Captages du refuge de Sarradets –Brèche de Roland (commune de Gavarnie)

Définition des périmètres de protection des captages dits « de printemps » et de « Bazillac »

Avis par
TRONEL FREDERIC
Hydrogéologue agréé en matière d'hygiène publique
Pour le département des Hautes Pyrénées

Captage de Printemps -Périmètre de protection
immédiate et rapprochée

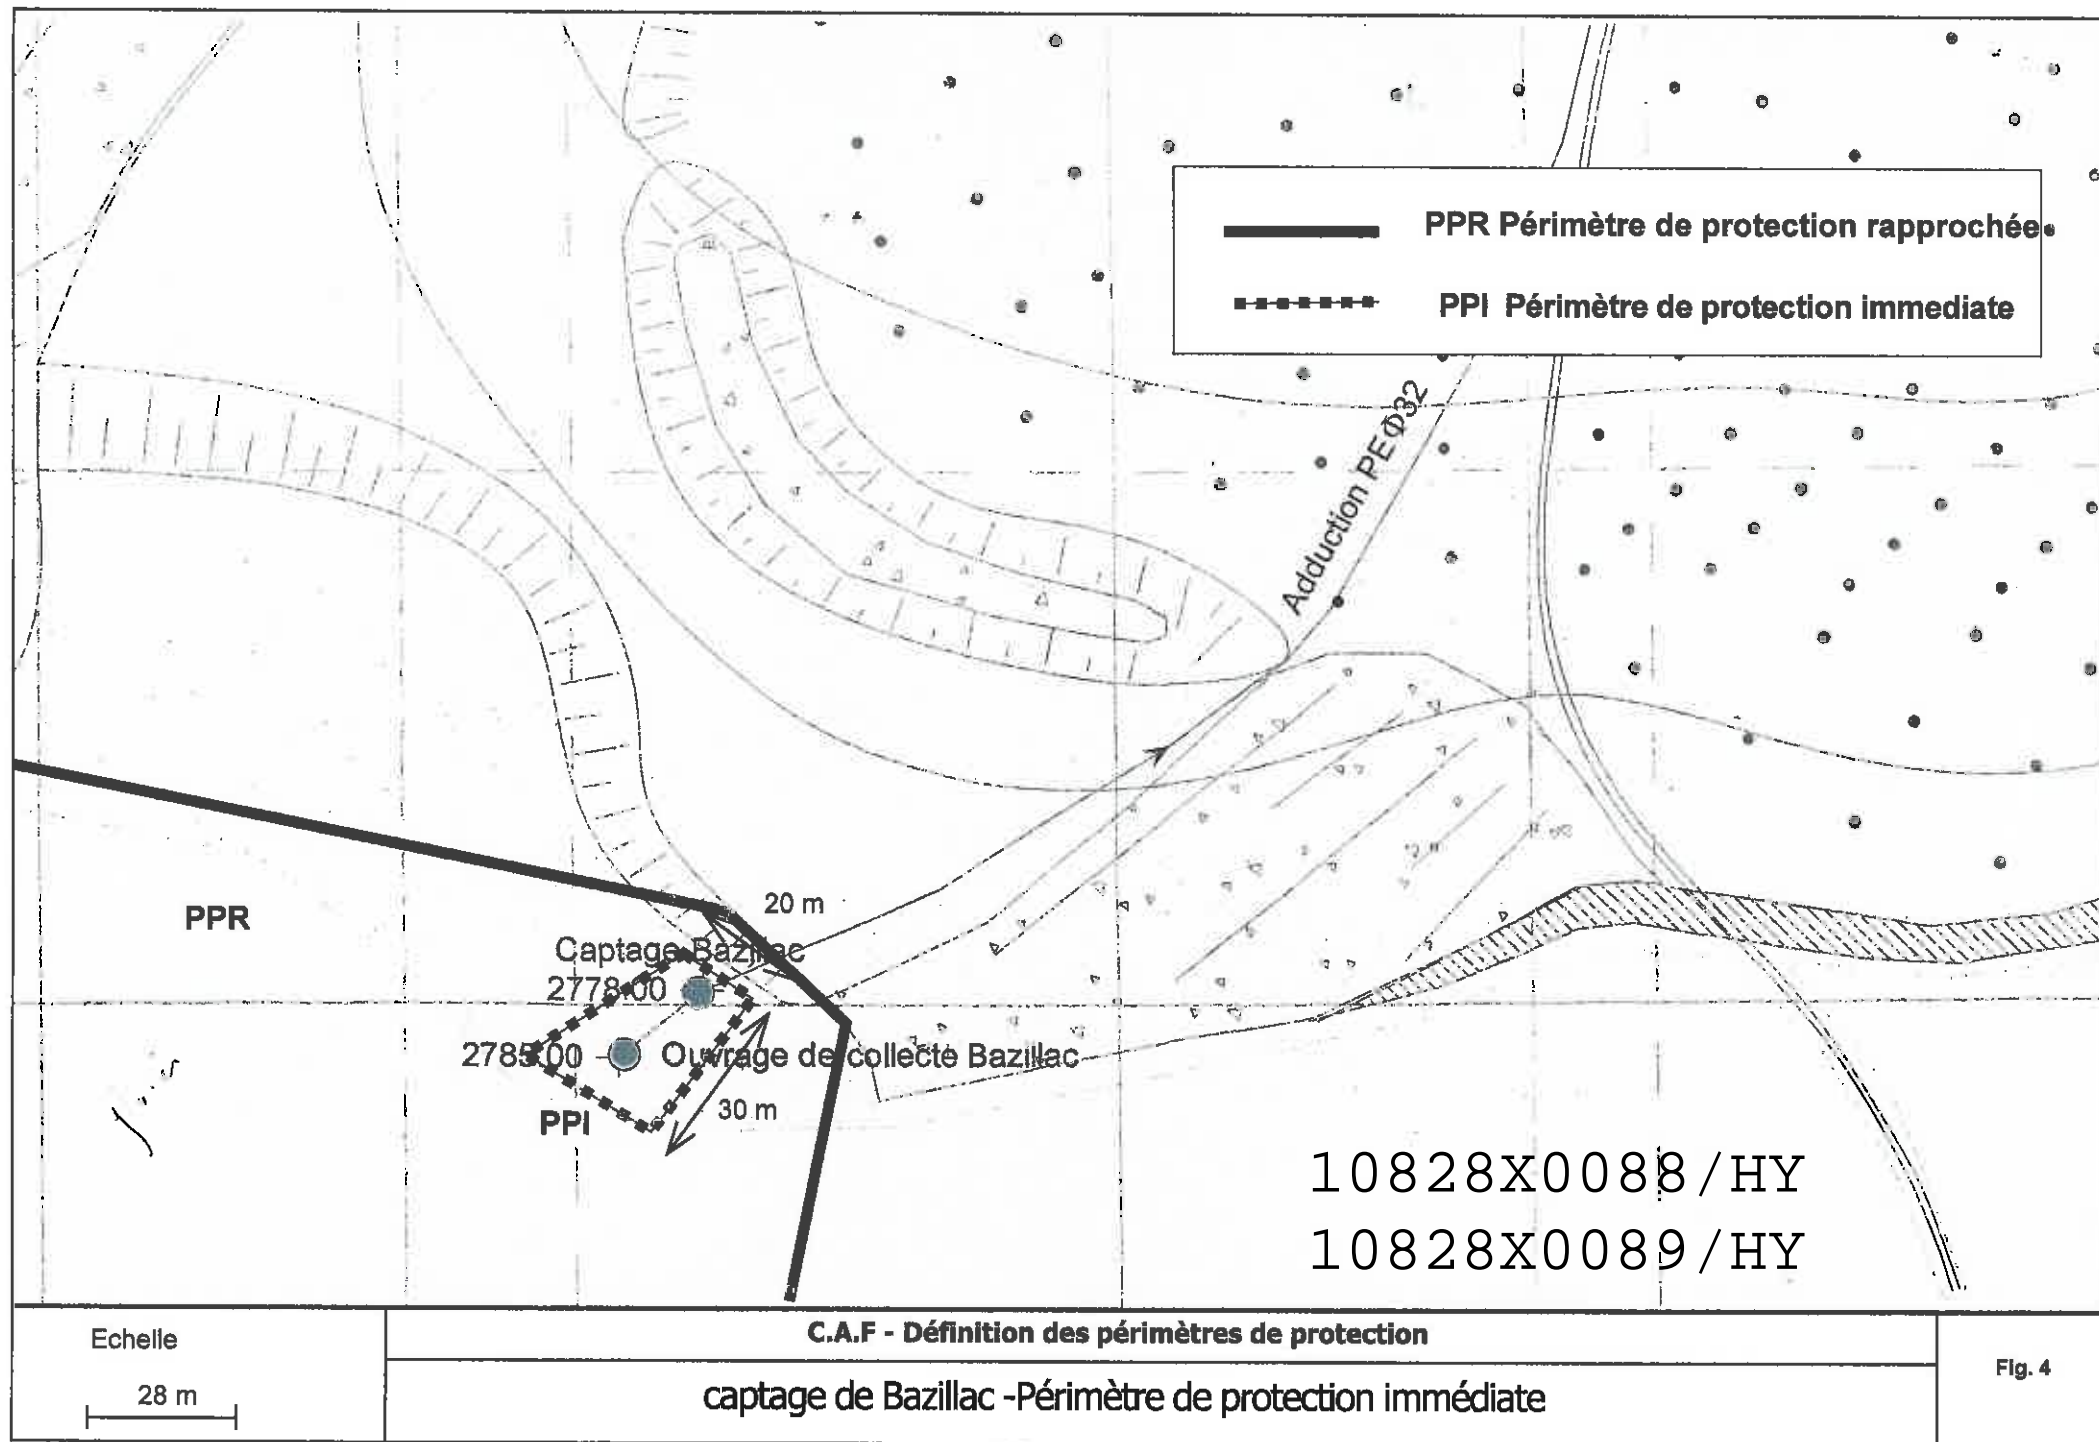
Un périmètre immédiat englobera chacun des deux captages (y compris les ouvrages de collecte). **Les périmètres de protection immédiate auront les dimensions suivantes** (cf fig 3 et 4) :

Captage de printemps : une dimension d'environ 15m de large x 45 m en remontant vers l'éperon rocheux. La dimension sera adaptée à la géomorphologie du terrain. La clôture à l'aval bordera le chemin d'accès du refuge. Une signalisation par panneau d'affichage pourra être mise en place afin de sensibiliser les randonneurs à la préservation de cette zone. L'ouvrage de collecte et le réservoir seront englobés dans le PPI.

La clôture autour du captage printemps devra être maintenue autant que possible tout l'été afin d'empêcher aux personnes de s'approprier l'espace et de souiller celui-ci.

Captage de Printemps : L'emprise du périmètre de protection rapprochée couvre un bassin versant plus restreint que pour Bazillac. Le PPR remonte jusqu'à la crête située à l'ouest dominant le glacier du Taillon.

**VUE EN PLAN DU
CAPTAGE BAZILLAC**

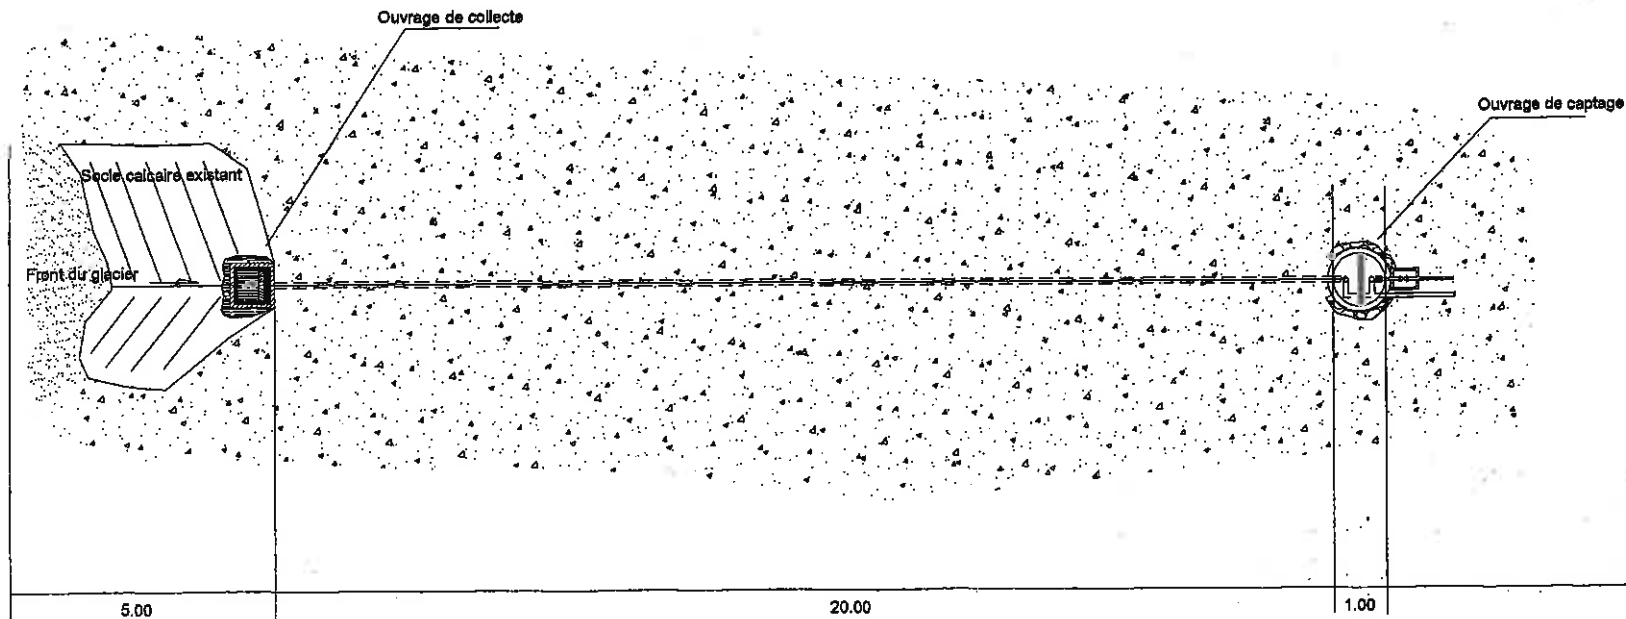
Le projet I.C.E prévoit (cf schéma en annexe 1) pour le captage de Bazillac:

- un ouvrage de collecte avec grille inox à l'amont de l'ouvrage de captage (distance 20m), captant les eaux de Névé et de fonte de glace avec collecte PVC 110mm vers captage. Cette ouvrage devra se situer en pied de glacier ;
- un captage bétonné d'un diamètre de 1000 mm compartimenté (1 bassin décantation avec surverse) avec empierrement et scellement et capot de type Foug assurant l'étanchéité et la fermeture sécurisée. Le captage sera muni d'un système de vidange et d'adduction avec vanne ;
- un réservoir situé à l'aval (capacité 1 m³) à une distance de 50 m environ au dessus du refuge (cote 2613 m).

Captage Bazillac : une dimension d'environ 20 m de large X 30 m de profondeur adapté en fonction de l'implantation réelle des ouvrage définitifs. Ce périmètre devra englober l'ouvrage de collecte et l'ouvrage de captage qui seront distants d'après le projet d'environ 20m.

**PLAN DE DETAIL DU
TRAITEMENT ULTRA-VIOLET**

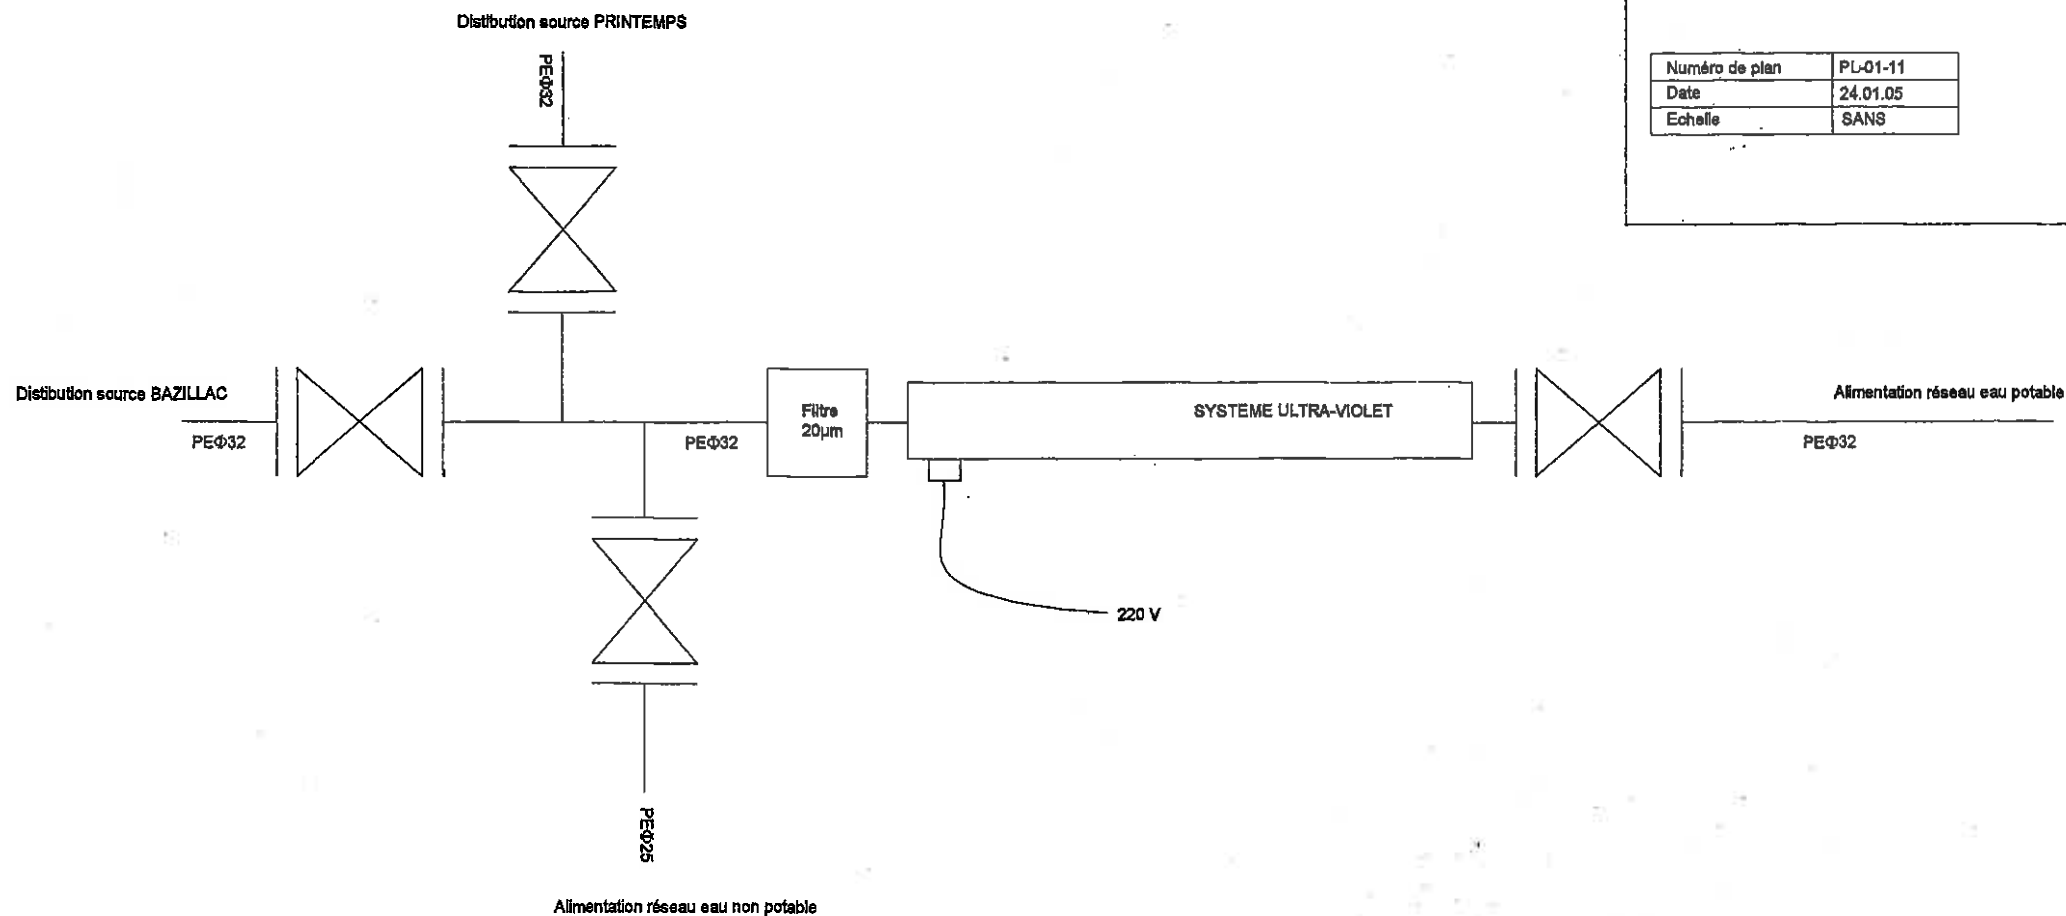
Le projet prévoit un système de traitement des eaux par ultra-violet. Un système de filtration correctement dimensionné avant traitement devra néanmoins permettre d'abattre la turbidité afin d'assurer une bonne désinfection des eaux.

Traitement de l'eau : le projet de mise en conformité prévoit la mise en place de nouveaux ouvrages de captage avec bâches de stockage et un système de traitement UV avant distribution. Il sera également nécessaire en cas de turbidité après le réservoir, de prévoir la mise en place d'un système de filtration adapté afin d'éliminer toute turbidité non compatible avec un traitement par UV.
